改善箇所説明図

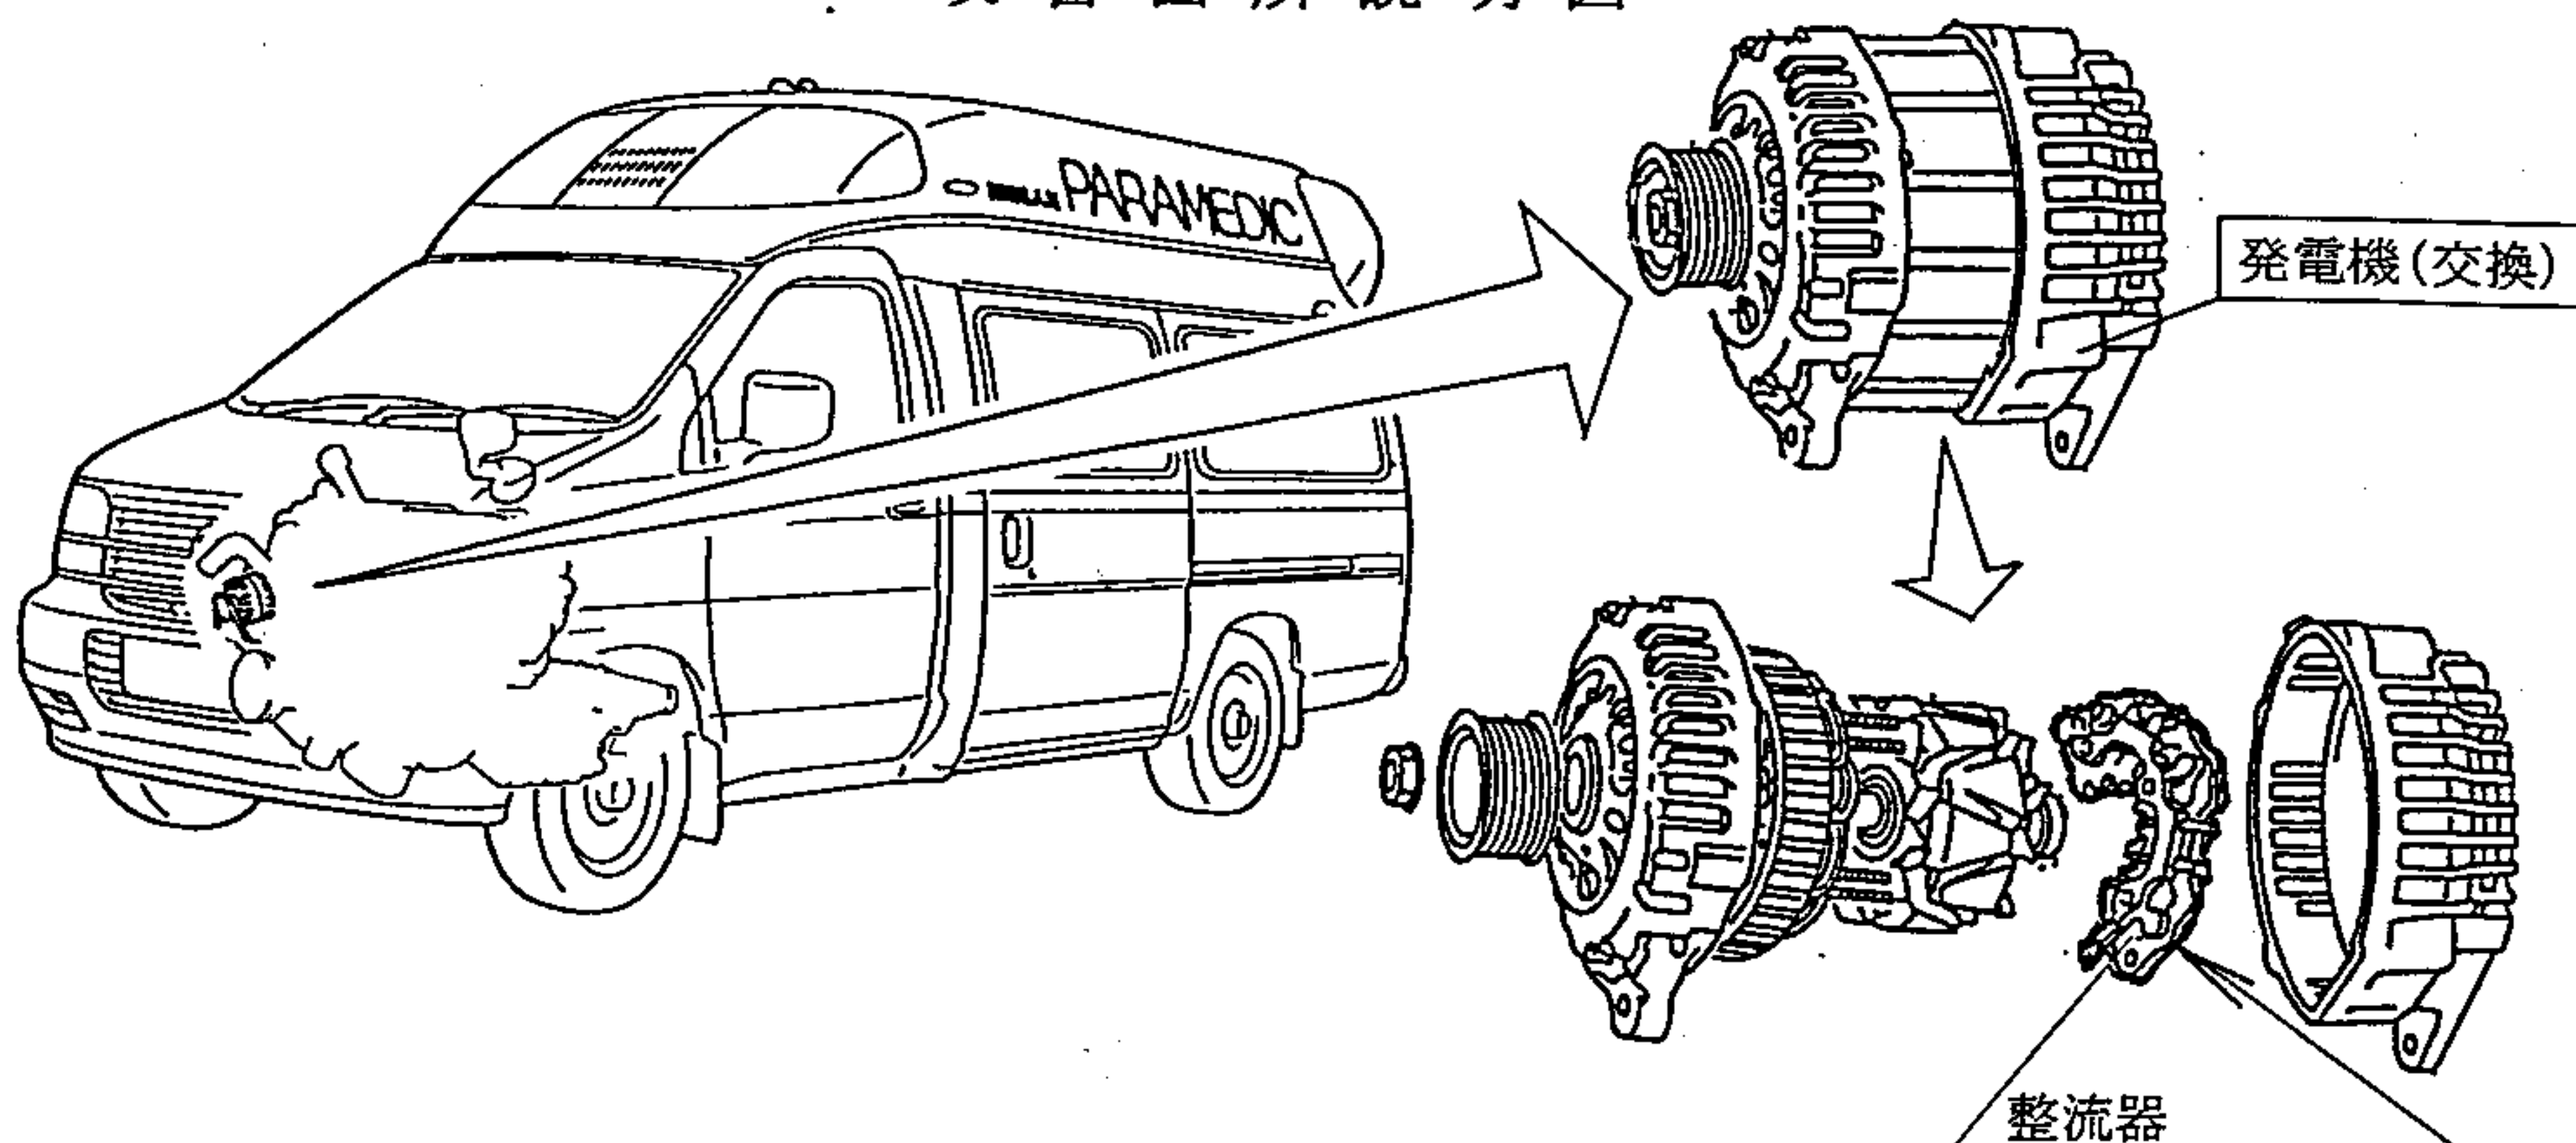
基準不適合発生箇所

アイドル回転数を一般車より高く設定してある、高規格救急車等の発電機において、当該発電機に用いられているダイオードの定格電流が過小であるため、アイドルでの使用時間が長いと、ダイオードが過熱して損傷し、過大な電流が流れることにより発熱して樹脂部品が溶損し、最悪の場合、火災に至るおそれがある。

全車両、当該発電機を対策品と交換する。さらに当該発電機を対策品と交換することで、電気配線の容量が不足する車両については、電気配線を追加する。

識別：黄色のペイントをモデルナンバープレートの左横に塗布する。
